Objet : Projet intégré de construction du boulevard René-Lévesque et du prolongement
ouest du boulevard de Portland à Sherbrooke
V/Ref : Questions complémentaires **DQ10, n^{os} 1 à 4**

Pour faire suite à votre communication du 29 janvier dernier, vous trouverez ci-dessous les réponses aux questions complémentaires **DQ10, nos 1 à 4**.

Plan des superficies des différents milieux humides et naturels (Secteur de René-Lévesque)

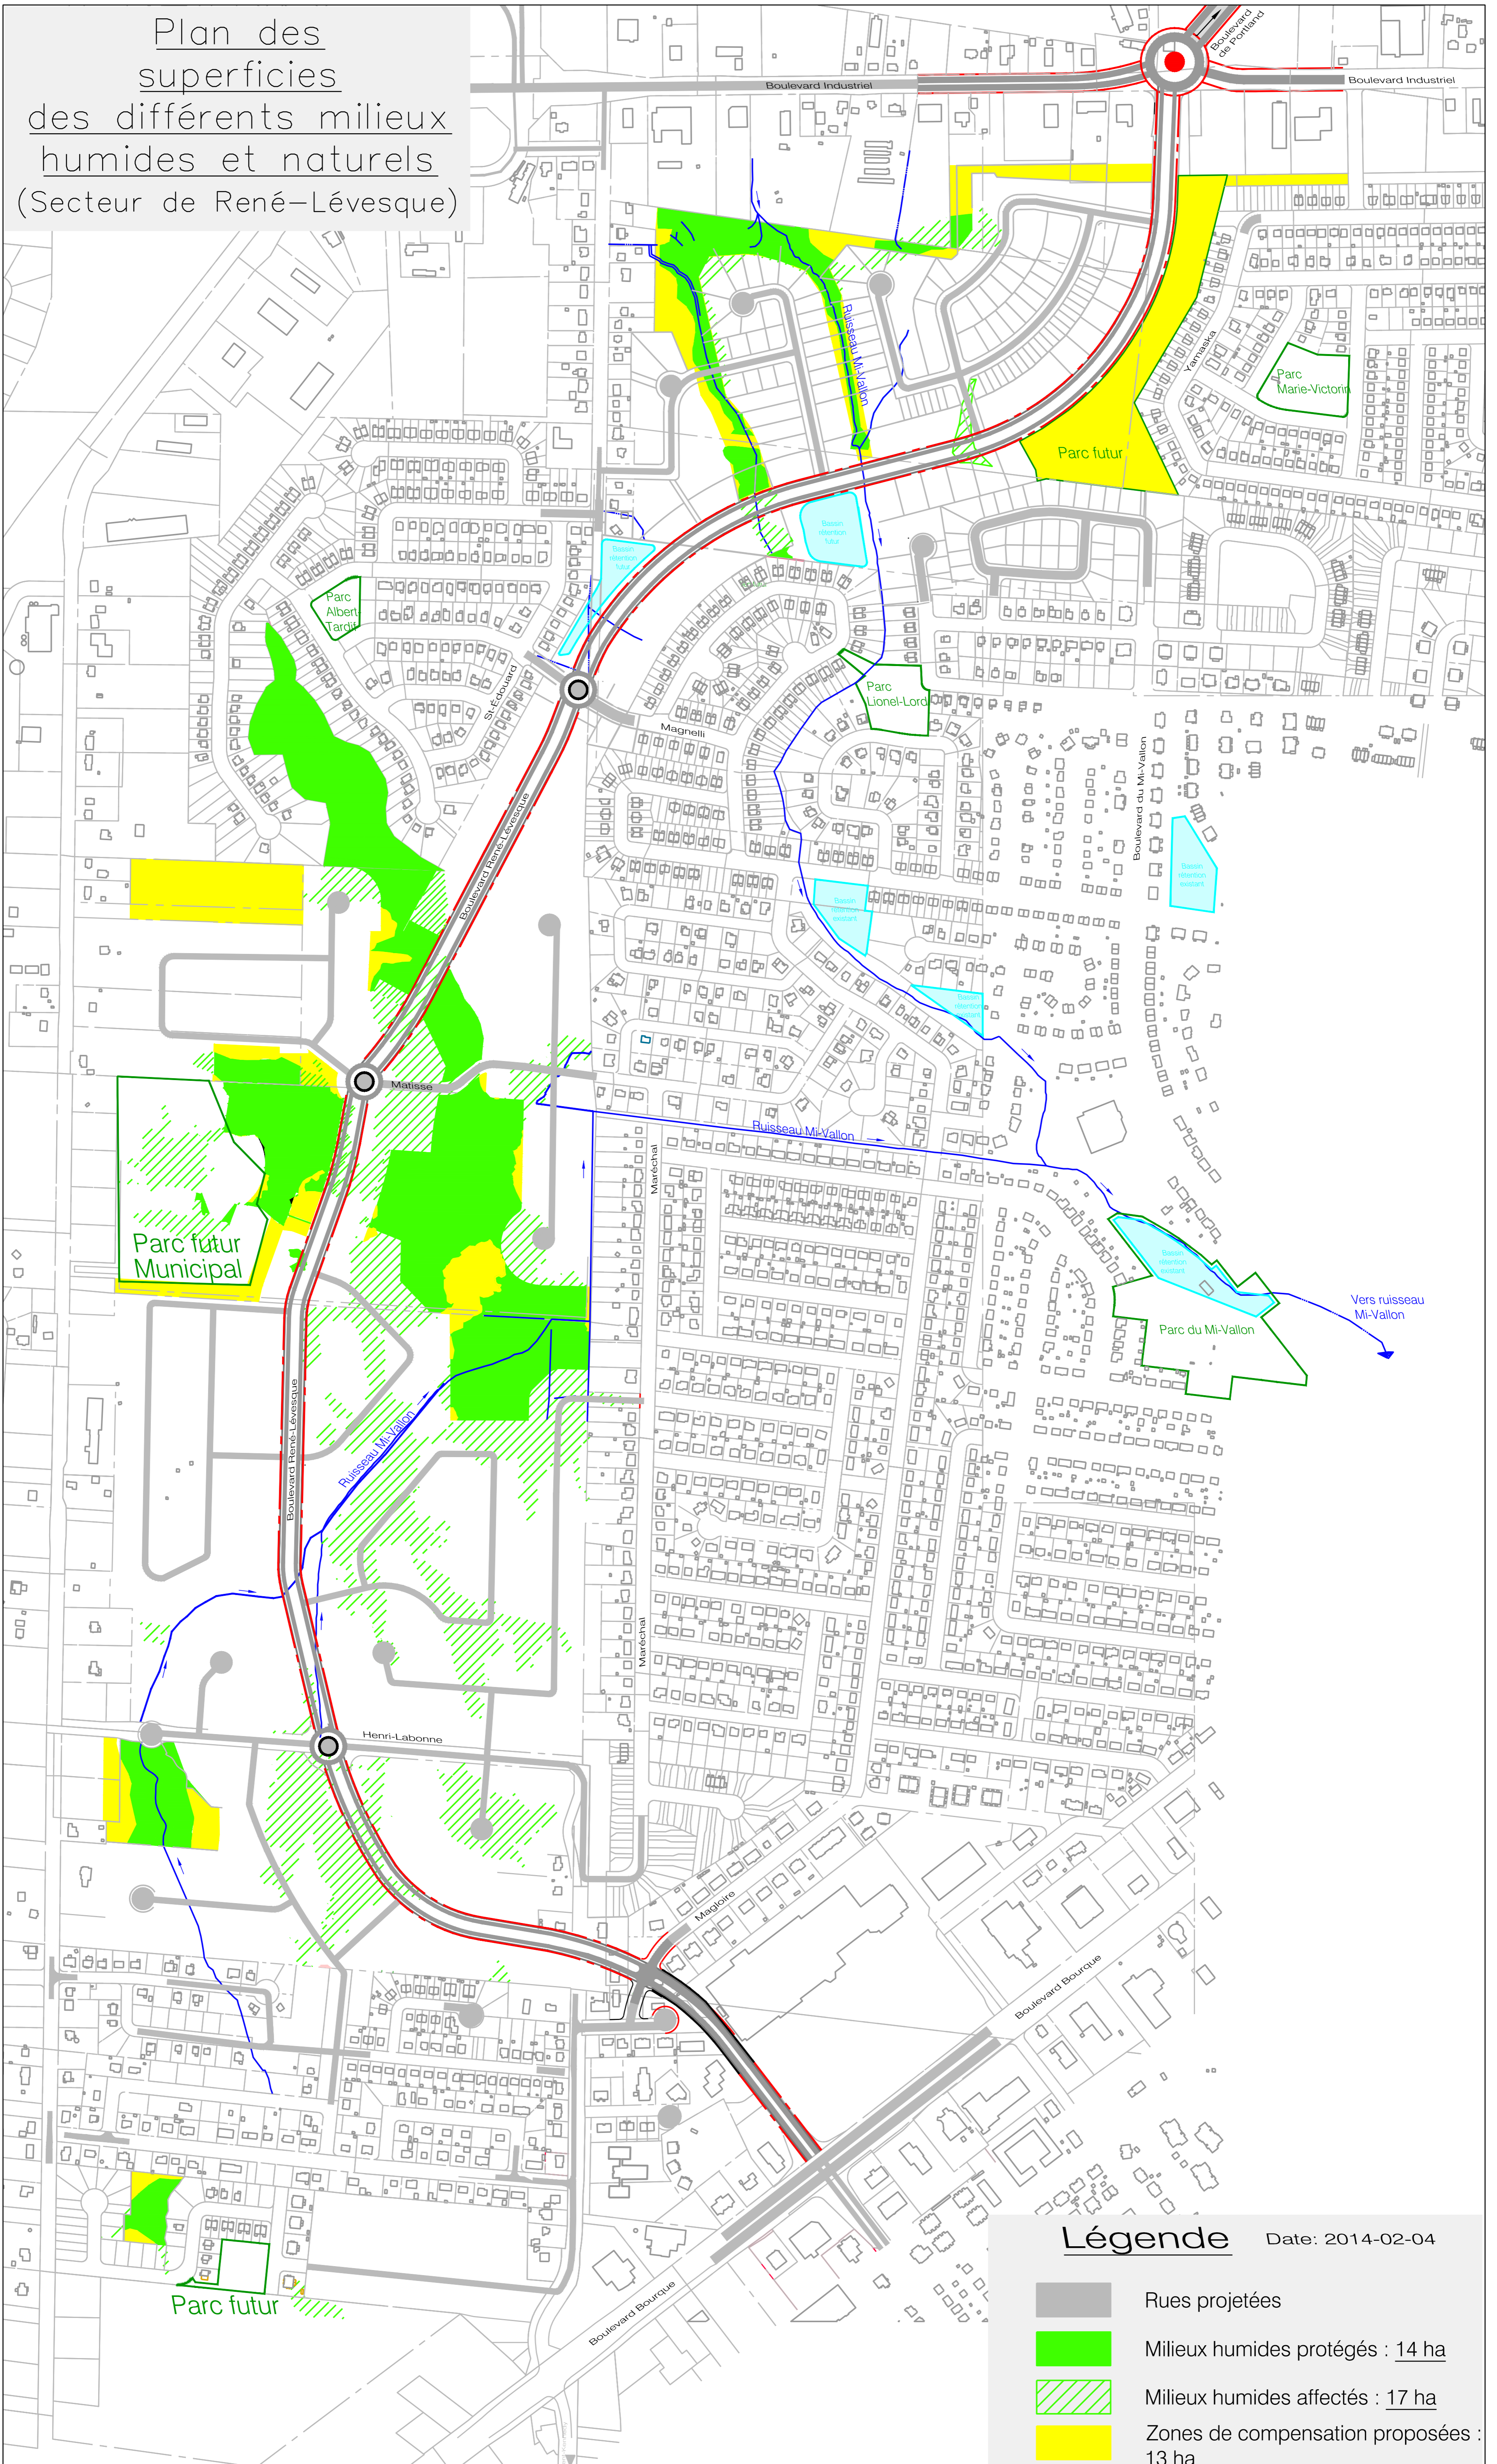
- Q1. La commission aimerait obtenir une carte présentant les milieux humides dans le secteur du boulevard René-Lévesque, les zones de compensation envisagées à ce jour et la localisation des bassins de rétention potentiels. Cette carte devrait être accompagnée d'une légende pour en faciliter la compréhension.

- R1. *Vous trouverez ci-joint l'annexe DQ10-A1, correspondant à une carte présentant tous les aspects demandés. Veuillez prendre note que les milieux humides affectés et les zones de compensation envisagées, comme présenté audit plan, doivent faire l'objet d'une demande de certificat d'autorisation en vertu de l'article 22 de la Loi sur la qualité de l'environnement. Le contenu de ce plan a fait l'objet de quelques rencontres préalables avec des représentants du MDDEFP et il reflète les orientations convenues préliminairement entre les parties. Ainsi, ce plan pourrait être modifié en fonction des demandes formulées par la Direction régionale du Ministère.*
